**ZADEVA: PREDLOG ZA OBRAVNAVO IN SPREJEM NA 6. REDNI
SEJI OBČINSKEGA SVETA OBČINE RAČE – FRAM,
DNE 9. 9. 2019**

NASLOV: Obravnavo in sprejem Odloka o spremembah in dopolnitvah
Odloka o občinskem podrobnem prostorskem načrtu za del
območja poslovno stanovanjske cone v Framu (k.o. Morje)–
dopolnjen osnutek

**SPREMEMBE IN DOPOLNITVE OPPN ZA DEL OBMOČJA POSLOVNO
STANOVANJSKE CONE V FRAMU (K.O. MORJE), ID št. PIA: 1100,
faza: dopolnjen osnutek**

DOPOLNJEN OSNUTEK
avgust 2019

SPREMEMBE IN DOPOLNITVE ODLOKA O OBČINSKEM PODROBNEM PROSTORSKEM NAČRTU ZA DEL OBMOČJA POSLOVNO STANOVANJSKE CONE V FRAMU (k.o. Morje) - MUV, 20/2010
PROJEKTNE REŠITVE KOMUNALNE IN DRUGE GOSPODARSKE INFRASTRUKTURE
M=1:1000

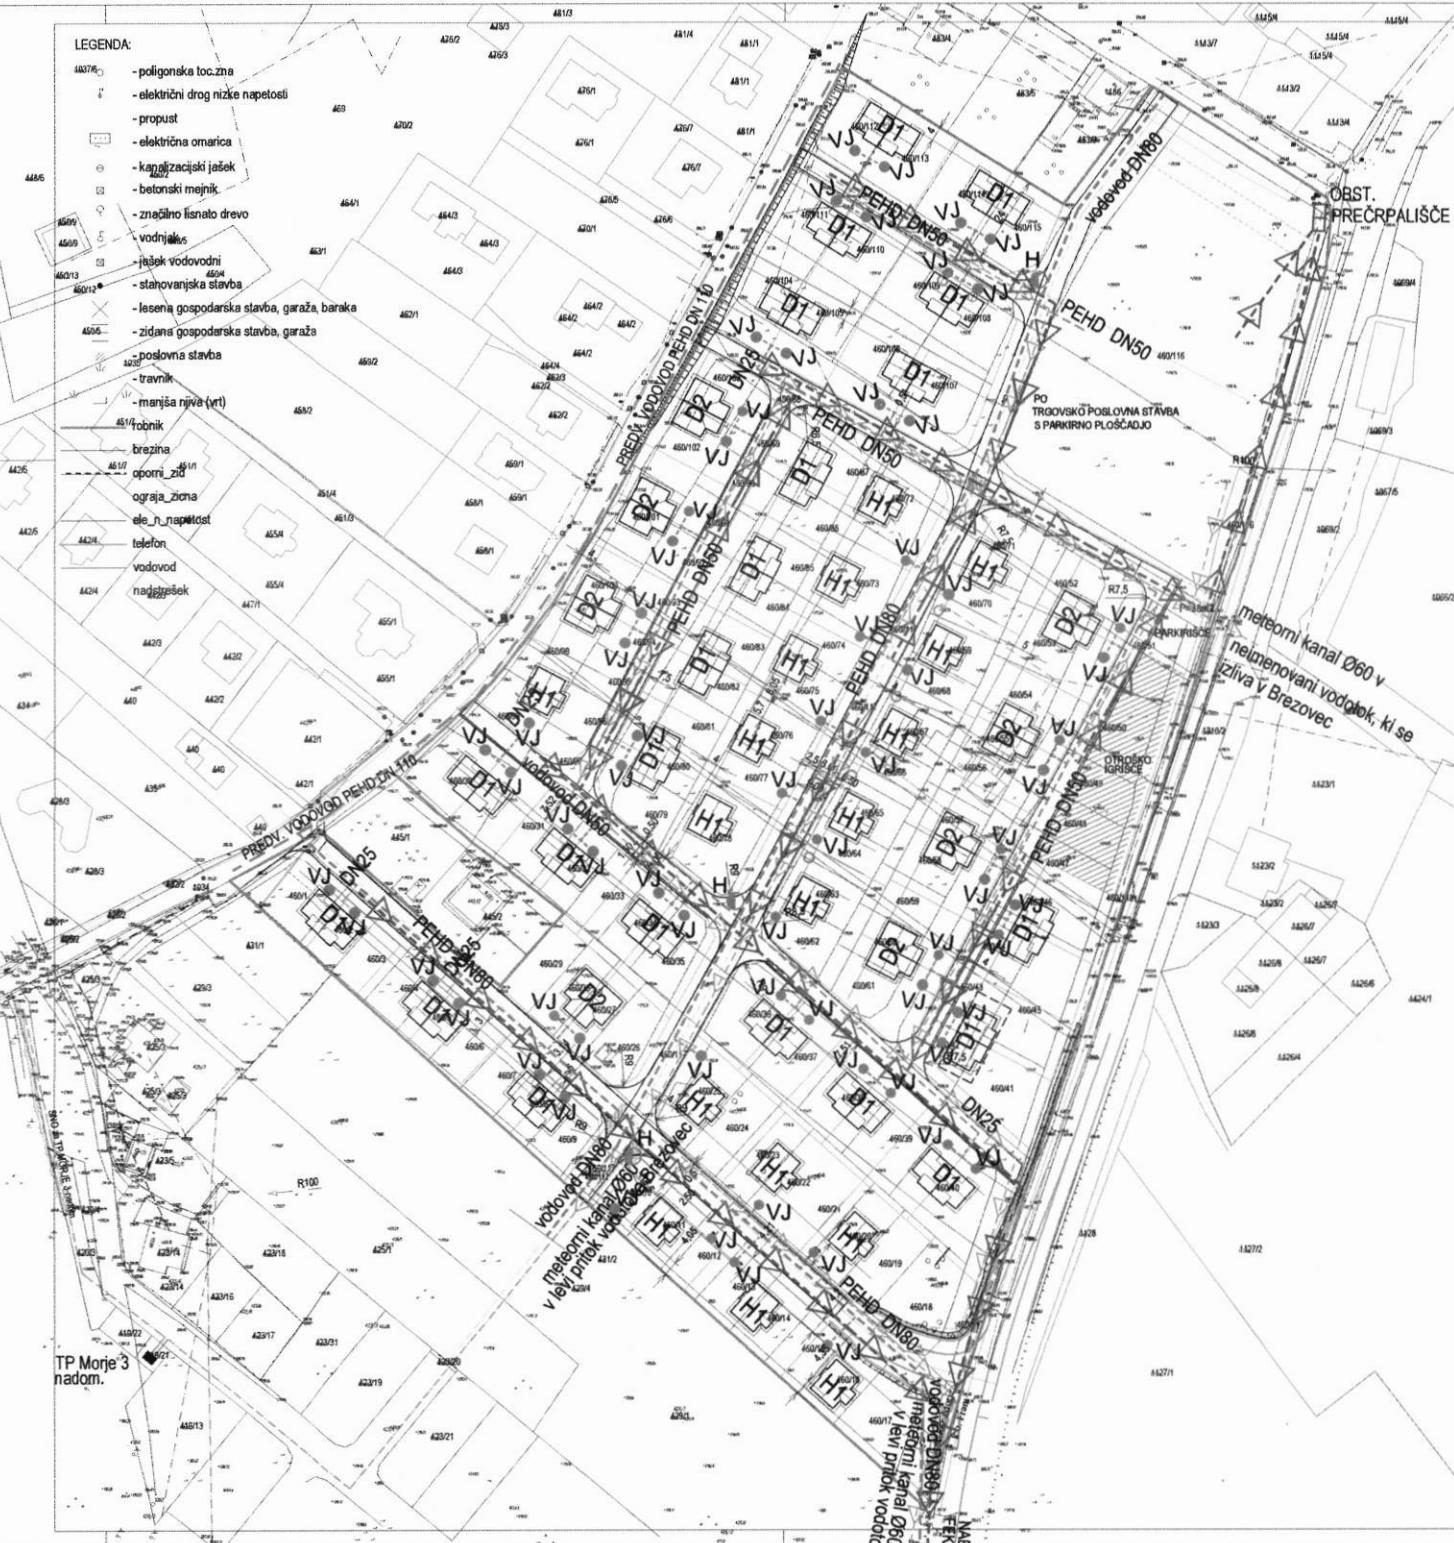
ODPADNE VODE SE ZBIRajo V USTREZNOM DIMENZIONIRANI FEKALNI KANALIZACIJI IN SE V DVEH KRAHIh PRIKLJUČUJE NA OBST. SISTEM JAVNE KANALIZACIJE V OBST. PREČRPLAŠČA NA parc. št. 1033/2 k.o. Morje NA JUGU IN OB VRTCU NA SEVERU. PADAVINSKE VODE SE ZBIRajo LOČeno OD OPADNIh V METEORNI KANALIZACIJI IN SE GRAVITACIJSKO IZLIVAJO V TREH KRAHIh PROTI LEVIM NEIMENOVANIM PRITOKOM VODOTOKA BREZOVEC (v dveh krahih proti jugu, 1x proti vzhodu v višini gostine Akropolis). HIPNI OTDK SE ZADRŽI NA ZATRAVLJENIH POVRŠINAH, TRAVNIh PLOŠČAH, ZADRŽEVALNI ZADRŽEVALNIKI, TER VGRADITI USTREZNI LOVILEC OLI PRED IzPUSTOM METEORNIh VOD V JAVNO KANALIZACIJO. UPÓSTEVAJTE JE POTEZBNO, DA OBMOČJE LEŽI V VVO III. RAZŠIRJENI SE VODOVODNI OMREŽJI S CEVOVODOM PEHD DN 80, KI POTEKA PO GLAVNIh PROMETNICAH, NA NJEM SE ZGRADI SISTEM VAROVANJA PRED POŽAROM Z NADZEMNIMI HIDRANTI, OBMOČJE POKRJETI DVA HIDRANTA NA RAZDALJI 120m (velja za odprto stanovanjsko področje), OZ TRIJE NADZEMNI HIDRANTI (velja za zaprto stanovanjsko področje). KROŽNA POVEZAVA SE ZGRADI S CEVOVODOM PEHD DN 50 IN HIŠNIMI PRIKLJUČKI DN 25.

NA POSAMEZNI PARCELI SE ZAGOTOI PROSTOR ZA LOČENO ZBIRANJE OPADKOV, NA OBMOČJU KI JE PREDVIDENO ZA PARKIRANJE, NADSTREŠNICO, MANIPULACIJO.
